平潭综合实验区自然资源与生态环境局 关于平潭北部自来水厂工程（一期） 项目竣工规划条件核实公示

实际建构物与规划审批建构物不一致的说明报告

5、脱水机房一层

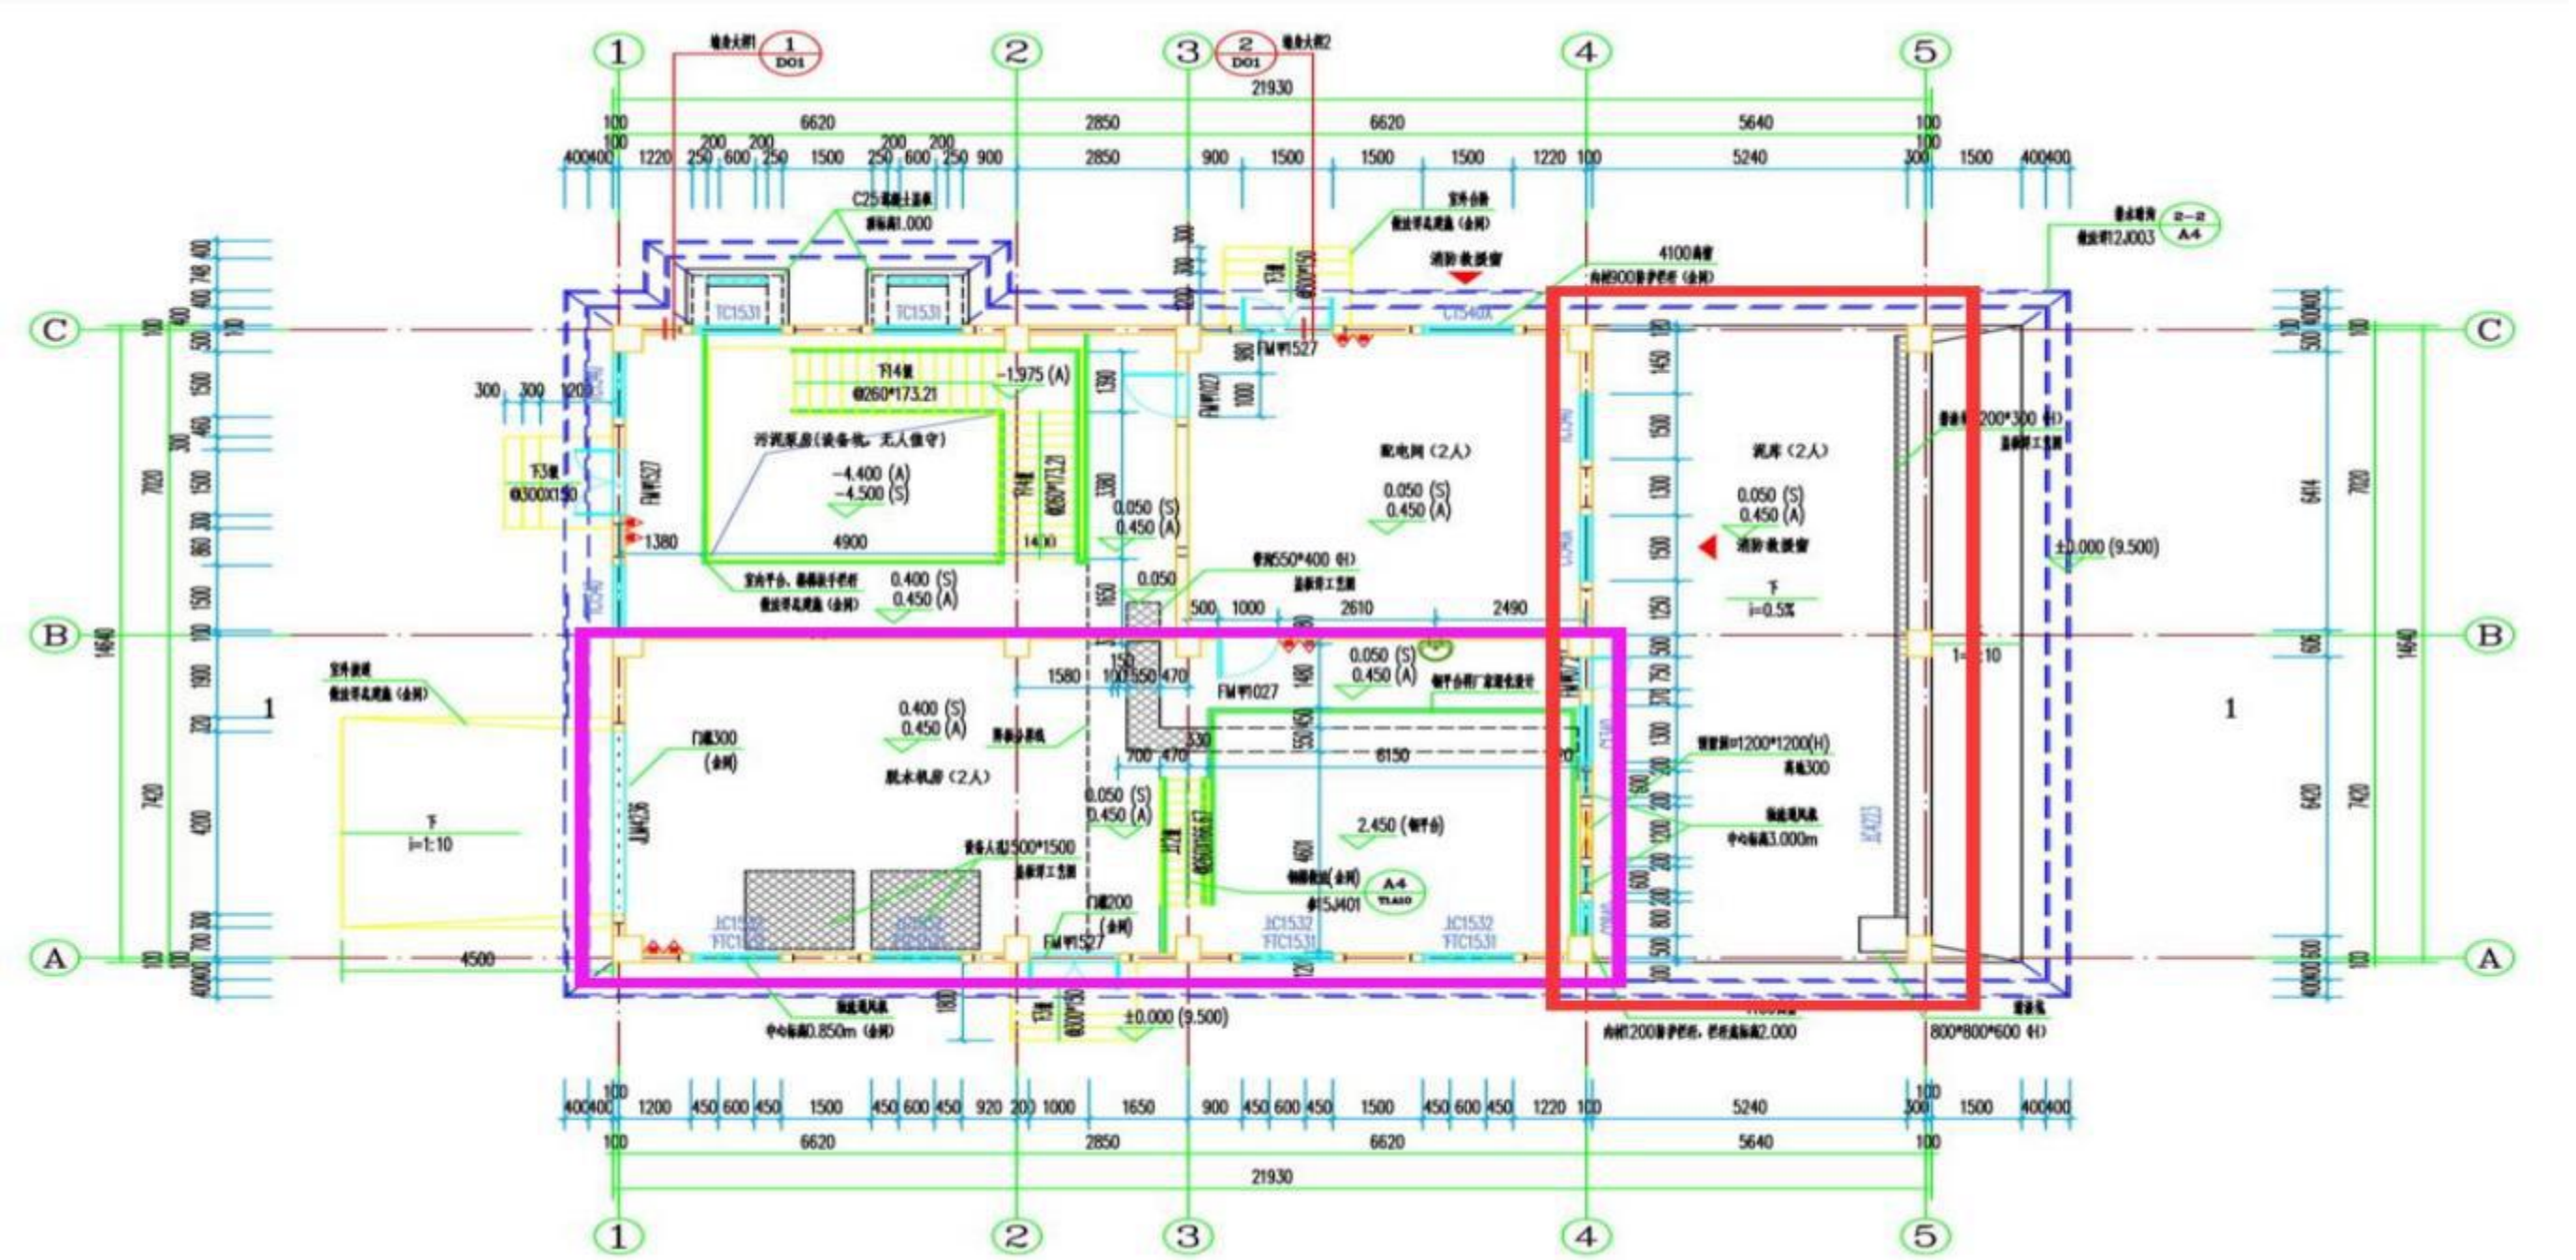
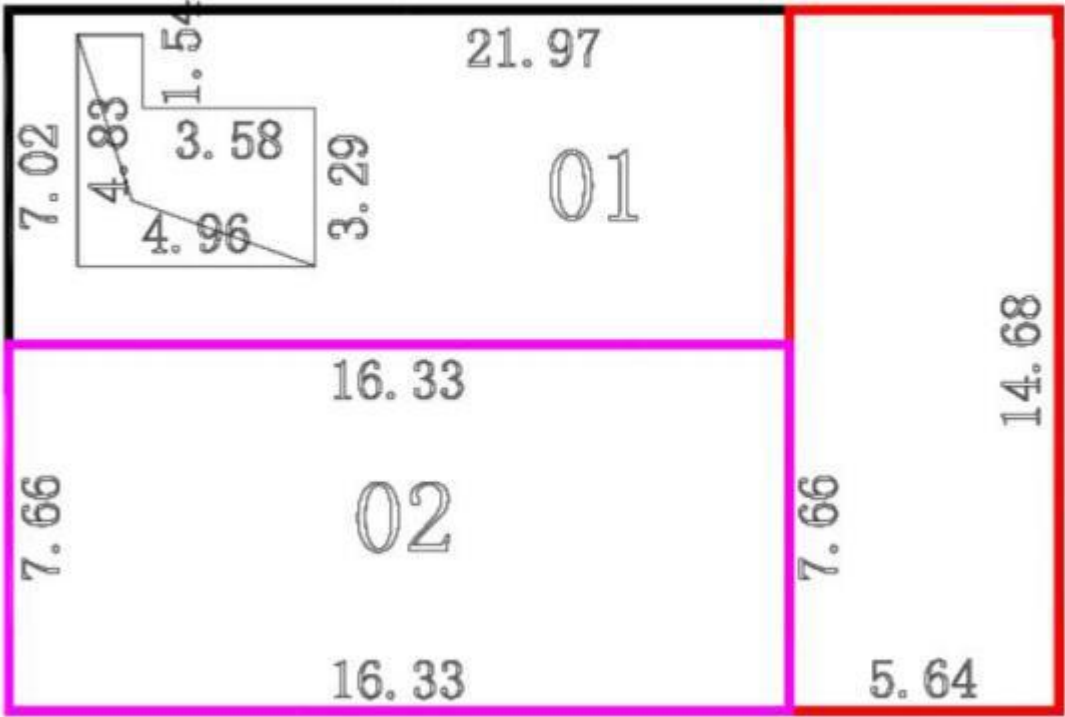
①4 轴与 5 轴之间半算全算出现面积差 47.22 平方米，原报批为半算、实测为全算；由于 1 轴与 4 轴粉色区域没有算双倍计容面积，轮廊范围一样，计容面积减少 191.27 平方米

说明:原报批4轴与5轴之间建筑面积计算为半算, 实测计算为全算, 故建筑面积增加47.22平方米;
原报批 1轴与4轴粉色区域计算双倍计容, 实测不计算双倍计容面积, 故计容面积减少 191.27平方米。

6、机修车间一层

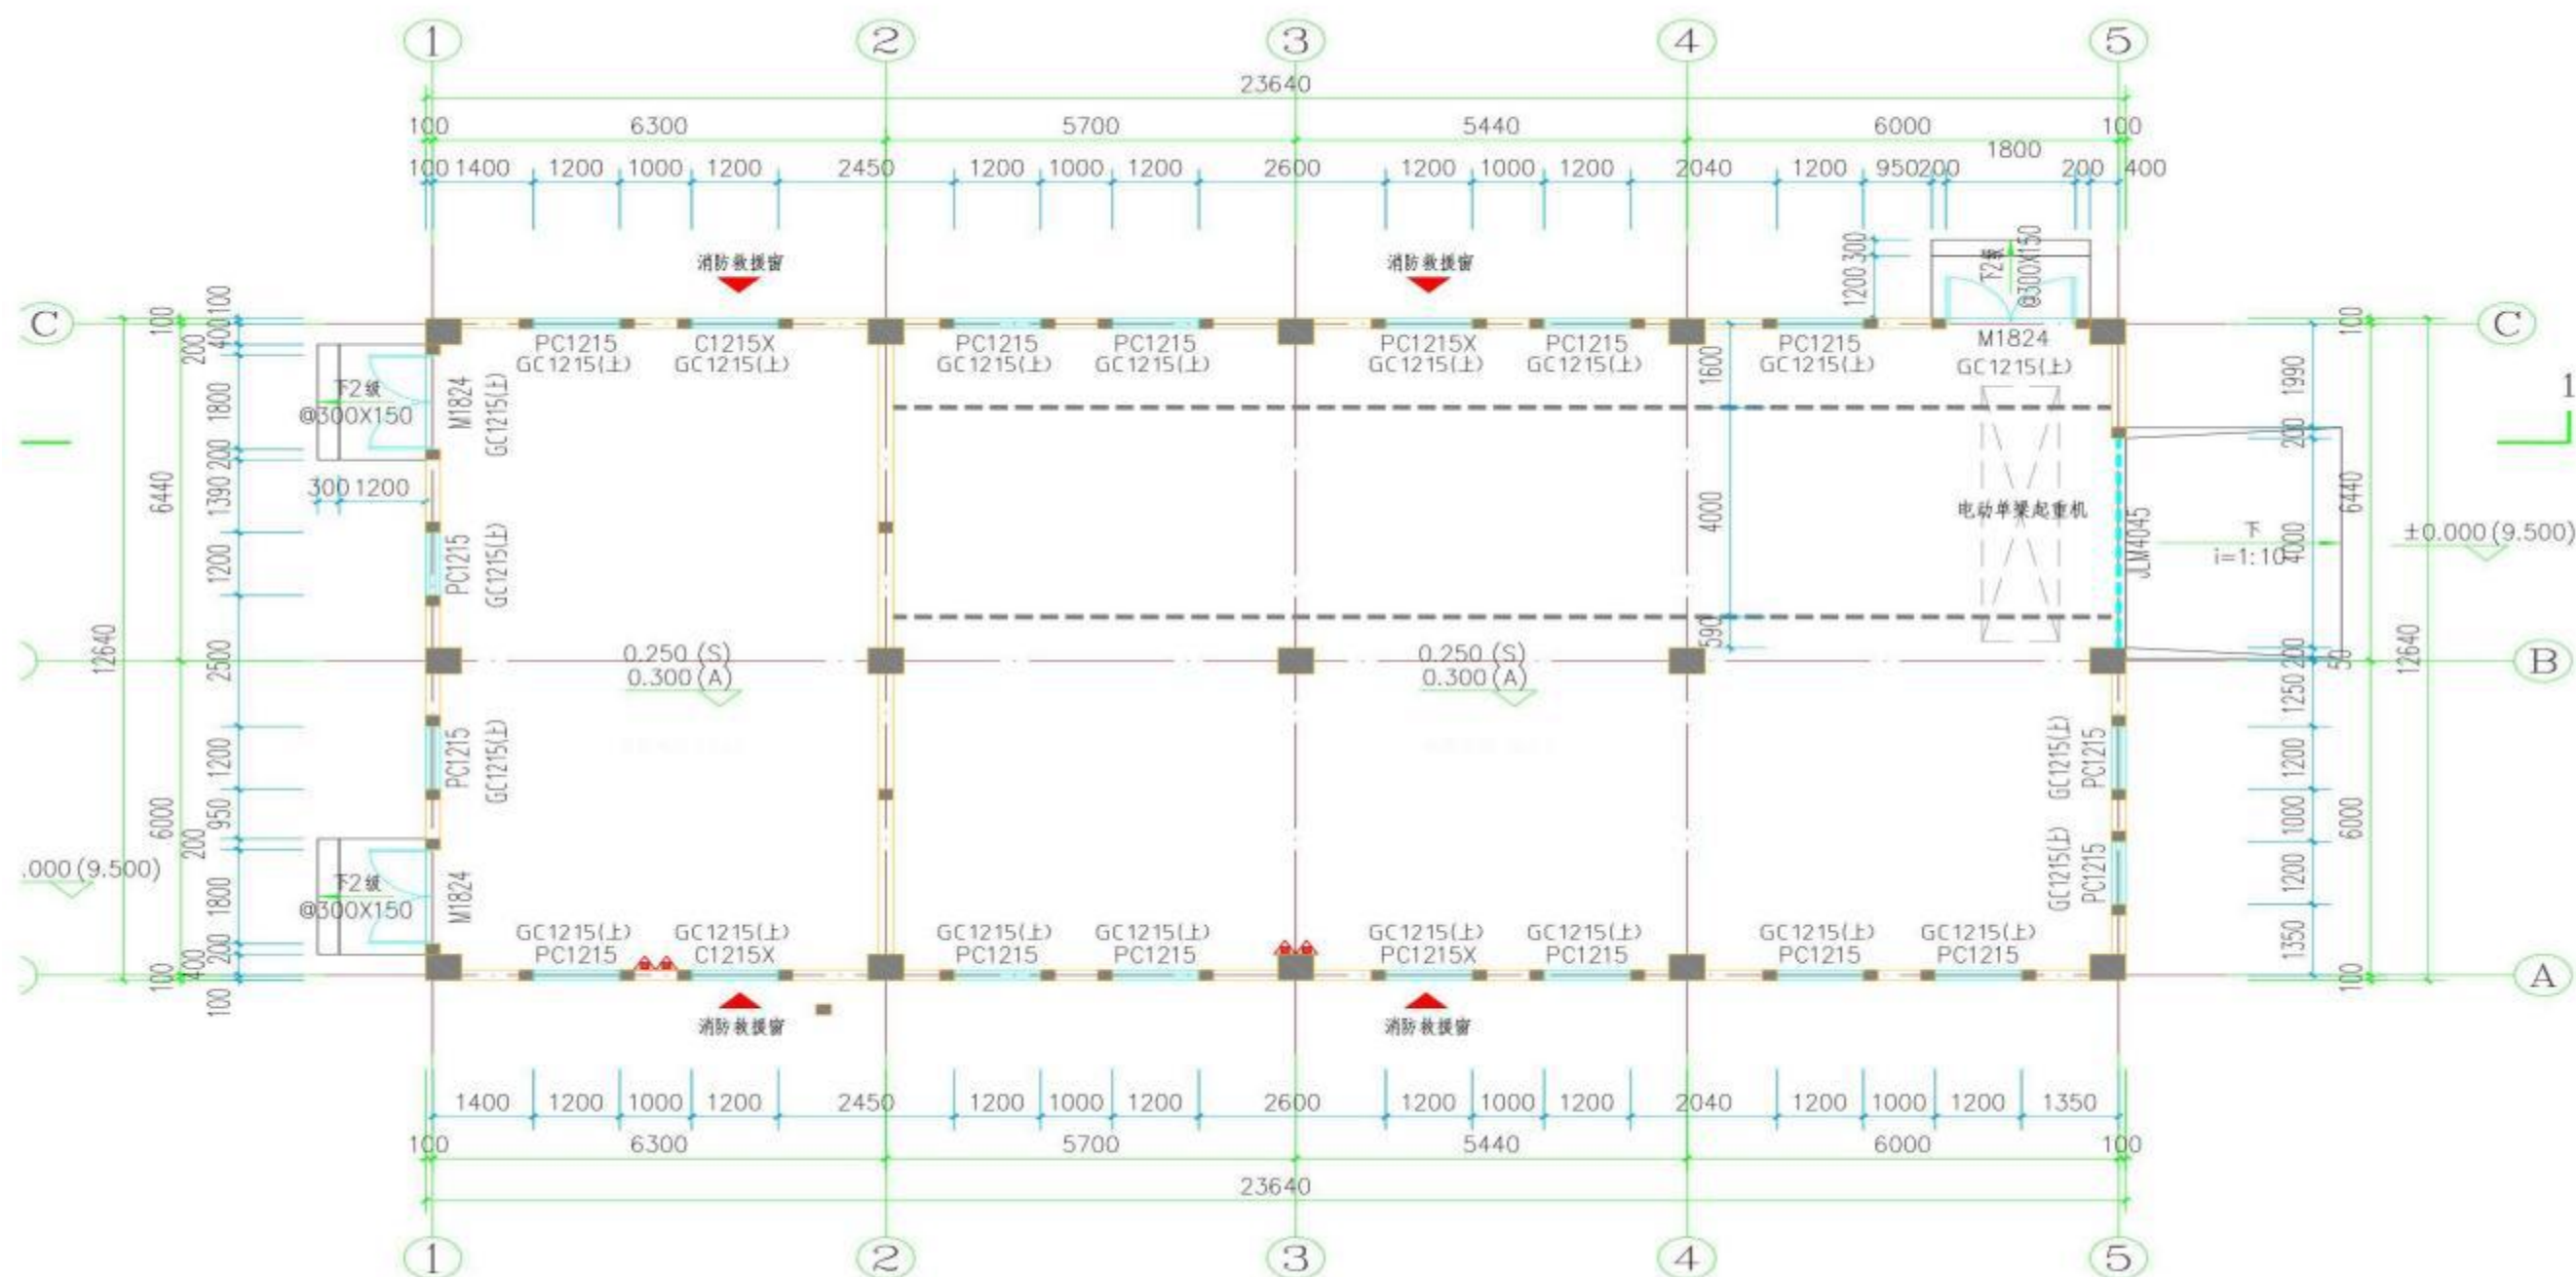
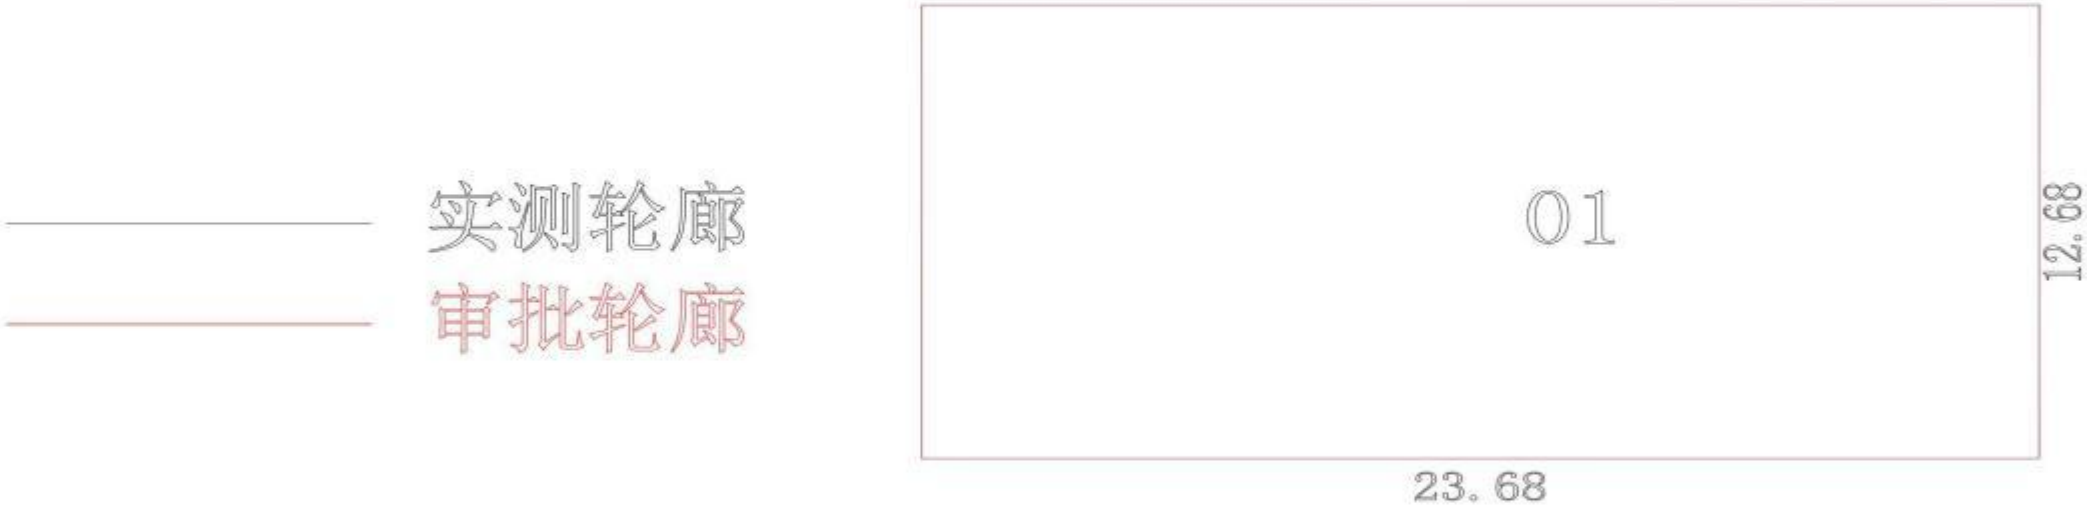
①审批未计算粉刷墙面2公分,建筑面积298.81平方米,粉刷墙面2公分算上300.26平方米,所以建筑面积增加1.45平方米。

说明：原报批建筑面积 298.81 平方米，未计算粉刷墙面 2 公分，实测计算后为 300.26 平方米，建筑面积增加 1.45 平方米。
